Sun™ 外部 I/O 擴充裝置產品說明

適用於 SPARC Enterprise
M4000/M5000/M8000/M9000 伺服器

文件號碼 820-1491-13
2008 年 4 月，修訂版 A

圖 3-1 解除鎖定並拆下托座

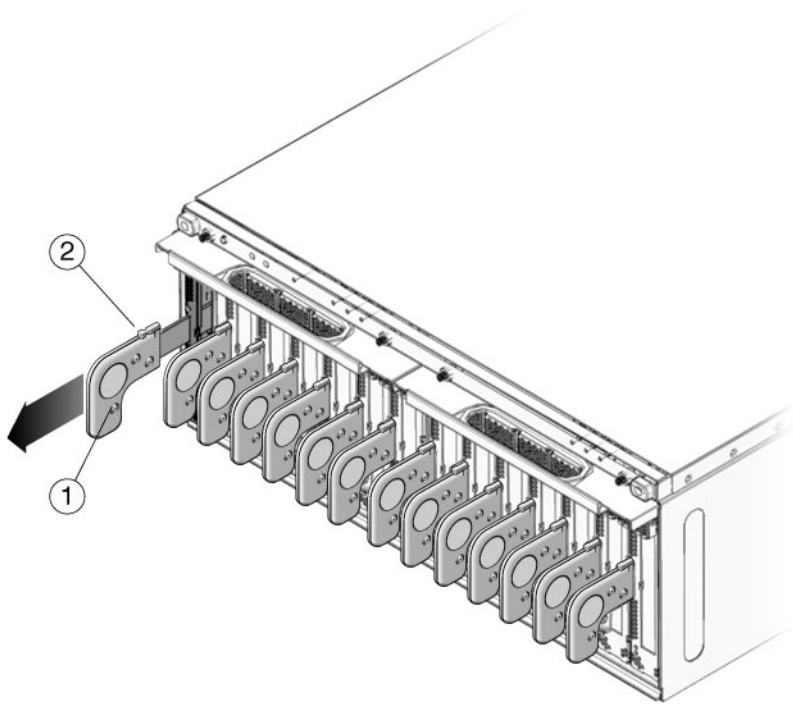
在 3.1 「Installing a PCI Card」(安裝 PCI 卡) 一節中，托座拆卸程序已經過修訂，以減少 PCI 托座受損的風險。原本的步驟 3 已分為兩個步驟 (步驟 3 和步驟 4)，如下所示：

3. Unscrew the carrier locking screw (item 2 in FIGURE 3-1) on the carrier handle (3. 鬆開托座把手上的托座鎖定螺絲 (圖 3-1 中的項目 2))。

4. Press lightly on the front of the carrier, and pull out the carrier handle until it clicks into the open position (4. 輕壓托座前端，然後拉出托座把手，直到其卡住開啓位置)。

圖 3-2 托座上的定位門

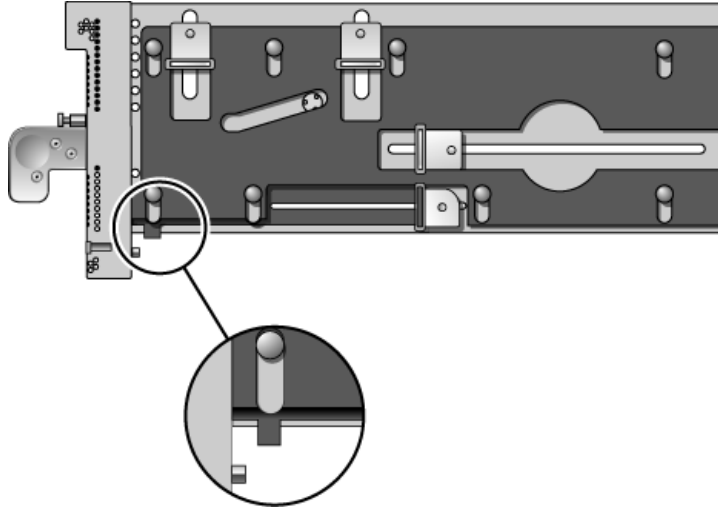
注意 - 拉出托座把手會將托座面板提起。如果托座在托座面板完全提起之前向前移動，可能會碰到 I/O 組的前端底部邊緣而損壞塑膠定位門 (圖 3-2)。

圖 3-17 托座上的定位門（所示托座把手處於關閉位置）

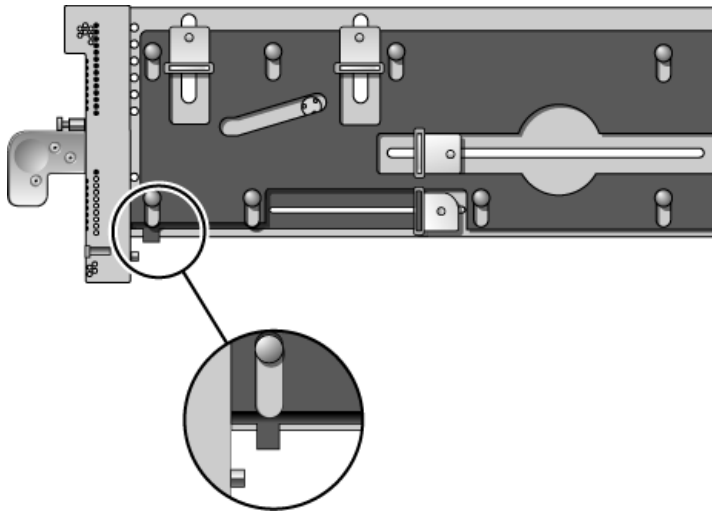
在 3.2 「Replacing a PCI Card」（更換 PCI 卡）一節中，托座插入程序已經過修訂，以減少 PCI 托座受損的風險。步驟 11 新增了示意圖。原本的步驟 13 已分為兩個步驟（步驟 13 和步驟 14），如下所示：

注意 – 當您在**步驟 13** 插入托座時，如果托座面板未完全提起，可能會碰到 I/O 組的前端底部邊緣而損壞塑膠定位門（[圖 3-17](#)）。

注意 – 進行**步驟 13** 時，請不要壓住塑膠托座把手。如果壓住把手，PCI 卡和滑動托座面板可能會突然掉落，使塑膠定位門（[圖 3-17](#)）碰到 I/O 組的底部邊緣而受損。
